成田空港の更なる機能強化 計画段階環境配慮書
 前回委員会及びその後に寄せられた質疑・意見に対する事業者の見解

資料 2

平成 28 年 7 月 15 日
 成田国際空港株式会社

航空機単体の騒音影響の低減について

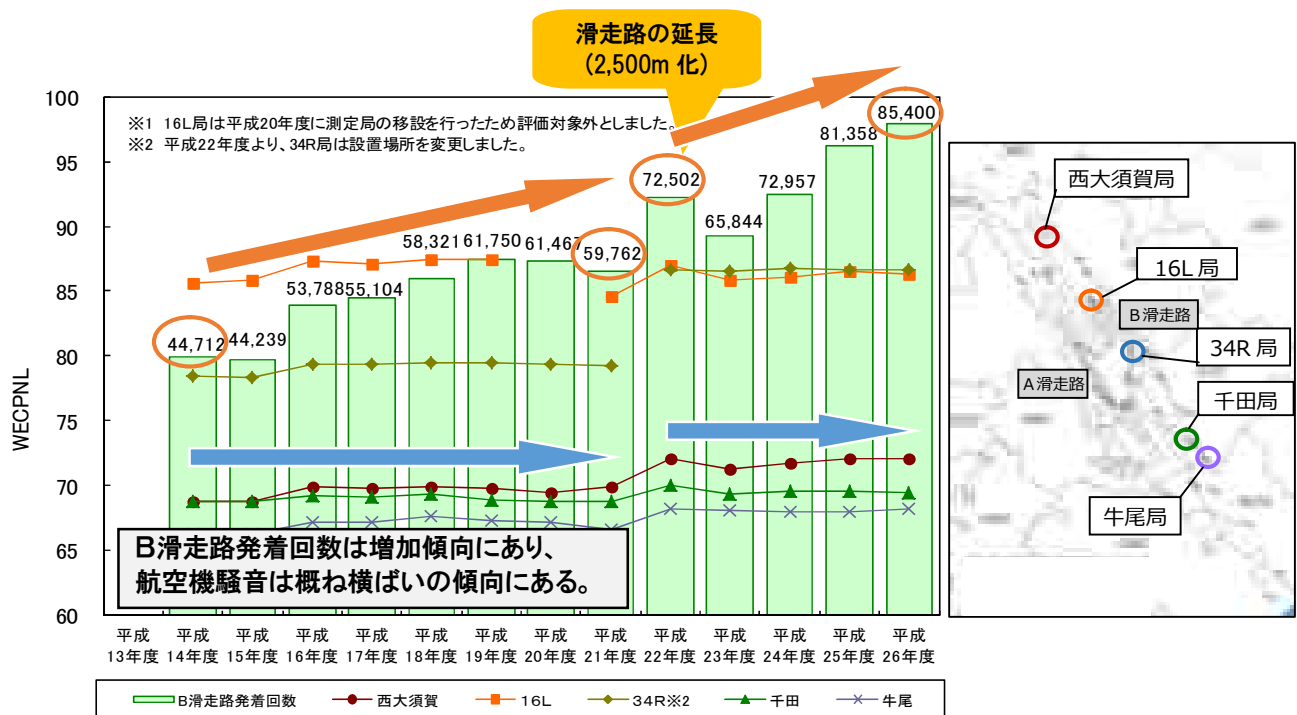
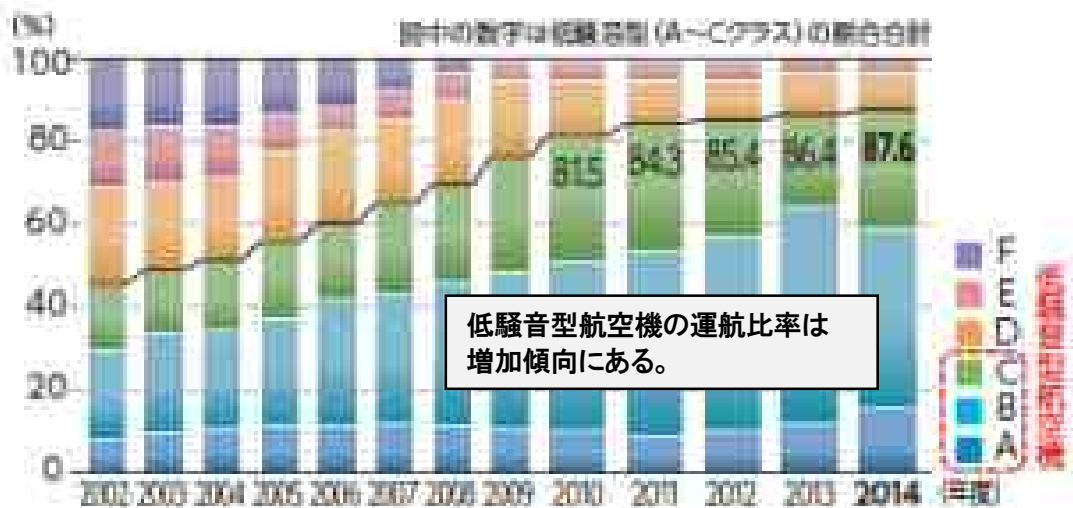
No.	項目	細目	質疑・意見の概要	事業者の見解	備考
11	計画段階 配慮事項	騒音	【6月17日委員会後に寄せられた質疑・意見】 50万回になると時間帯別発着状況はどうか予想しているか。(要約書9ページ図2.3-3)19時~22時及び22時~7時までは補正值があるため満杯になっているが他の時間帯へ影響はないか。	【6月17日委員会後に寄せられた質疑・意見の回答】 時間帯別発着回数等の運航ダイヤは、現時点では未定です。	
12	計画段階 配慮事項	騒音	【6月17日委員会後に寄せられた質疑・意見】 航空機単体の騒音は低騒音化が進み低くなっていると思われるが、測定データから確証が得られるか。	【6月17日委員会後に寄せられた質疑・意見の回答】 成田空港の航空機発着回数は、A滑走路、B滑走路共に増加傾向にありますが、飛行経路下の騒音測定結果は、A滑走路は漸減傾向、B滑走路は概ね横ばいの傾向にあり、航空機単体の騒音影響の低減が図られていると言えます。 なお、成田空港では、航空機騒音対策として、国際線における低騒音型航空機を優遇する着陸料金制度を2005年度に導入し、航空会社の低騒音型航空機の導入を後押ししています。その結果、成田空港での低騒音型航空機の運航比率は、2000年代前半には半数程度でしたが、2014年度には87.6%となっています。	【添付資料1】 参照
13	計画段階 配慮事項	騒音	【6月17日委員会後に寄せられた質疑・意見】 工事の実施により造成のための工事用車両が増加すると思われるが、周辺道路の騒音・振動の影響を選定しなくてよいか。	【6月17日委員会後に寄せられた質疑・意見の回答】 工事の実施による工事用車両は、ご指摘の通り増加することが考えられますが、計画段階環境配慮書では、主に供用時における影響を案ごとに比較することに主眼を置いています。今後の環境影響評価手続の中では、工事用車両ルート等も想定できると考えており、周辺道路沿道での影響についても予測・評価を行う予定です。	
14	計画段階 配慮事項	水質	(6月17日委員会での質疑・意見) 案2となり高谷川の埋め立てを行った場合、水田地帯と重なっていると思うが、水への影響は無いのか。 また、水質調査を上流地点でされているが、水質の影響があるのは下流側だと思うので、そちらも調査したほうが良いのではないかと。	(6月17日委員会での回答) 案2は水田地帯を埋め立てることになり、高谷川は河川の付け替えを行うこととなります。一方でこの辺りの水は成田用水から供給されています。成田用水は利根川の水をポンプアップしているため、滑走路整備により河川の水がなくなることとはなく、耕作を続けられる農地には引き続き用水が供給される計画になると思われます。なお、現空港を整備した際にも高谷川を埋め立てた経緯があります。 水質については、ご指摘の箇所は既存の調査地点を記載しているものであり、今後の環境影響評価手続の段階では、より下流側の地点で調査を行うことを考えています。

■成田空港の航空機発着回数と航空機騒音の推移 (飛行経路下地点)

■案 1 - 2

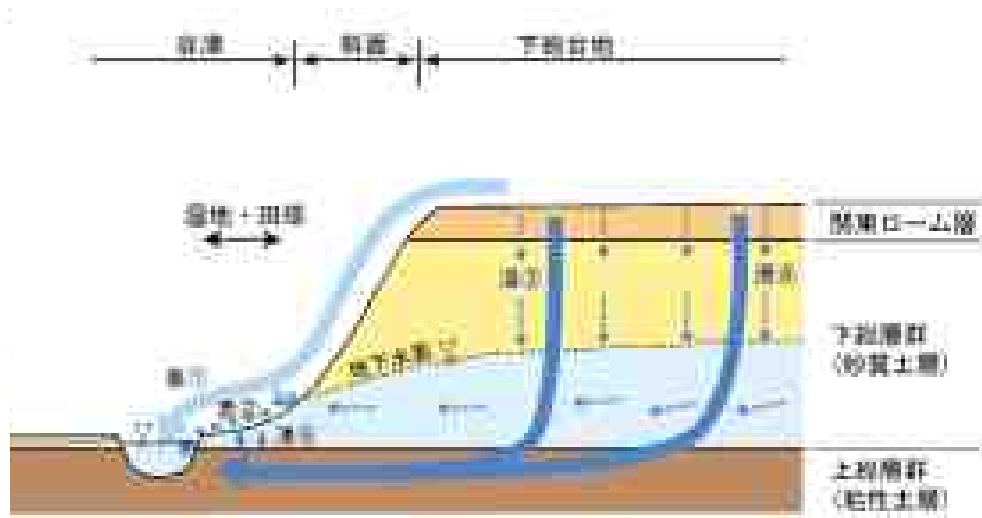
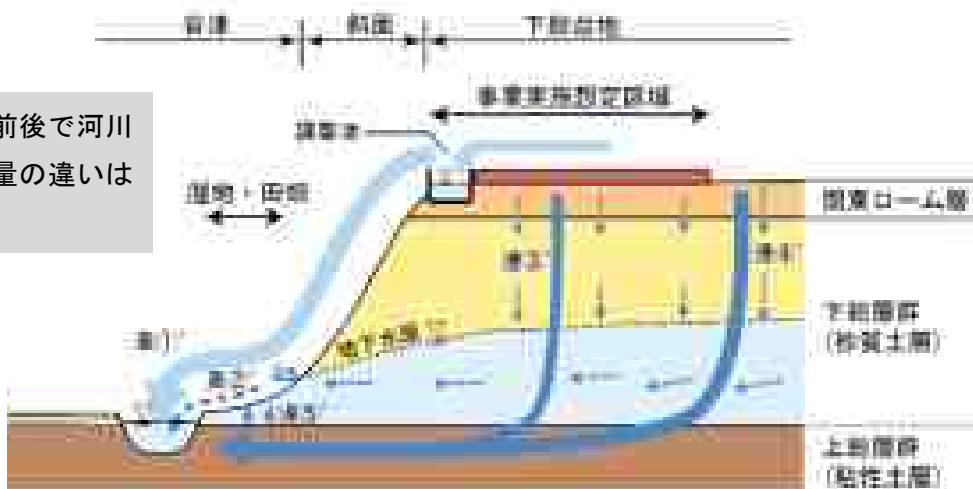
No.	項目	細目	質疑・意見の概要	事業者の見解	備考
15	計画段階 配慮事項	水文環境	(6月17日委員会での質疑・意見) 新設滑走路は既存滑走路と同一平面上に設置されと思ったが、資料を見ると、案1-2と案2では地形の改変の方法が異なっていると思慮される。滑走路高さが違うのはなぜか。地形が傾いているということなのか。	(6月17日委員会での回答) 空港の高さは、規定の勾配で差をつけることができます。滑走路の高さは、案1-2はほぼ既存の空港と同様の高さとなりますが、案2は今の空港から低い位置になると考えています。	
16	計画段階 配慮事項	水文環境	(6月17日委員会での質疑・意見) 案2では谷津田を埋め立てることになると思うが、どれくらい埋め立てるのか。	(6月17日委員会での回答) 現時点で詳細な計画が決まっておらず明確にお答えできませんが、感覚的には最大で10m程度と考えます。	
17	計画段階 配慮事項	水文環境	(6月17日委員会での質疑・意見) 水文環境について、集水面積は変わらないので下流河川への影響は変わらないとしているが、水源涵養機能が失われることによる河川下流側への影響も考えられる。もう少し丁寧に検討してはどうか。	(6月17日委員会での回答) 水文環境の評価は、ご意見をふまえて、説明を補足したいと思います。	【添付資料2】 参照

- 表① < 表①' … 事業実施により、表面流出が増加(浸③が減少。それに伴い表②も減少)。
- 表② > 表②' … 事業実施により浸③が減るため、湧水由来の表面流出が減少(表①が増加)
- 浸③ > 浸③' … 事業実施により、下総台地の地下浸透が減少(表①が増加)。
- 浸④ = 浸④' … 事業実施想定区域以外の場所は、地下浸透の影響はない。
- 浸⑤ = 浸⑤' … 事業実施想定区域以外の場所は、地下浸透の影響はない。

周辺への地下水涵養に影響を与える可能性がある

事業実施前後で河川への流出量の違いは少ない

図 ご意見いただいた湿原等の位置図

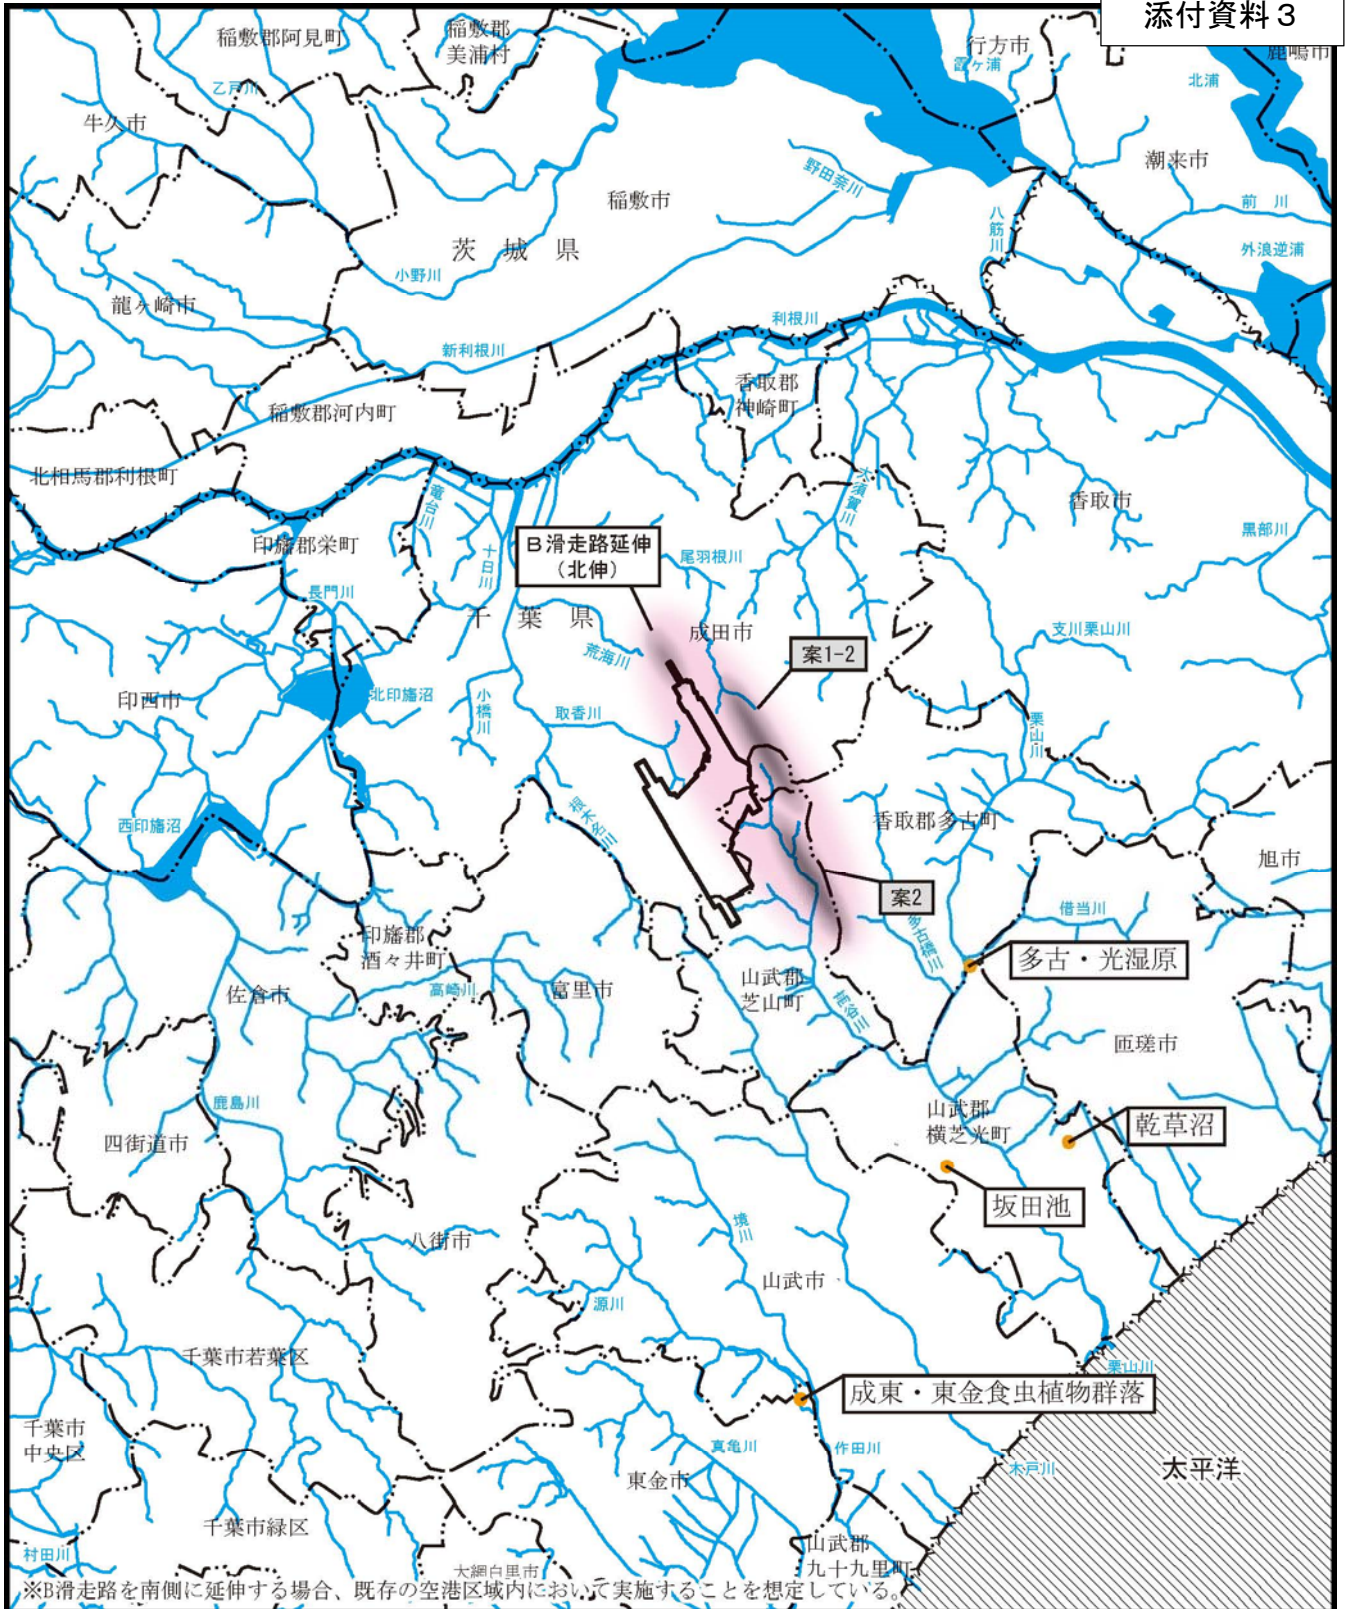
No.	項目	細目	質疑・意見の概要	事業者の見解	備考
18	計画段階 配慮事項	生態系	<p>【6月17日委員会後に寄せられた質疑・意見】 高谷川の付替え工事が必須となるケースがあるが、高谷川の合流先である栗山川の中流域一帯には「栗山川湿地」と呼ばれる縄文時代の潟湖が残っており、絶滅危惧種である湿地植物群が生育している。また、近接する山武市と東金市にまたがる「成東・東金食虫植物群落」は貴重な食虫植物の群生地として国指定天然記念物となっている（関東農政局 HP）。付替え工事に伴うこれらに及ぼす影響が問題のないレベルであることを明確に示すべきと考える。</p>	<p>【6月17日委員会後に寄せられた質疑・意見の回答】 ご指摘の栗山川湿地とは栗山川中流域に見られる湿原群と理解します。現在残っているのは「多古・光湿原」及び「乾草沼」の2つであり、後者は潟湖です。また、すでに湿地は失われたものの、代わりに植物園を整備し湿生植物の保護・育成を図っている箇所として、「坂田池周辺湿地（坂田池ふれあい公園湿性植物園）」があります※1。</p> <p>多古・光湿原は、栗山川と借当川との合流部にあり、事業実施想定区域から海側に3km以上離れております。本事業では当湿地あるいは合流部より上流河川の集水域は変更しません。</p> <p>「乾草沼」は事業実施想定区域から海側に5km以上離れております。栗山川支流の上流端の沼であり、地下水や周囲からの流入水を水源として考えられています※1。本事業ではこの集水域は変更しません。</p> <p>「坂田池周辺湿地」は事業実施想定区域からは海側に5km以上離れております。坂田池は現在では房総導水路の調節池です。湿性植物園はこの池のほとりに人工的に整備されており、池の水のほか地下水を利用した水質の維持や水量の確保等の管理が行われています※2。本事業ではこの地下水の集水域は変更しません。</p> <p>以上から、仮に高谷川の付替え工事が発生したとしても、これらの湿地への影響はないと考えております。</p> <p>また、成東・東金食虫植物群落は事業実施想定区域から海側に10km以上離れた作田川沿いにあります。湿地の湿潤さの維持のために作田川からの水供給も行われています※3。</p> <p>本事業では作田川流域は変更しません。仮に高谷川の付替え工事が発生したとしても、湿地への影響はないと考えております。</p> <p>※1「千葉県自然誌 本編 5 千葉県の植物 2—植生—」（平成13年3月 千葉県） ※2 横芝光町 HP http://www.town.yokoshibahikari.chiba.jp/shisetsu/koen/01_plants.html ※3「千葉県自然誌 本編 5 千葉県の植物 2—植生—」（平成13年3月 千葉県）</p>	【添付資料3】 参照
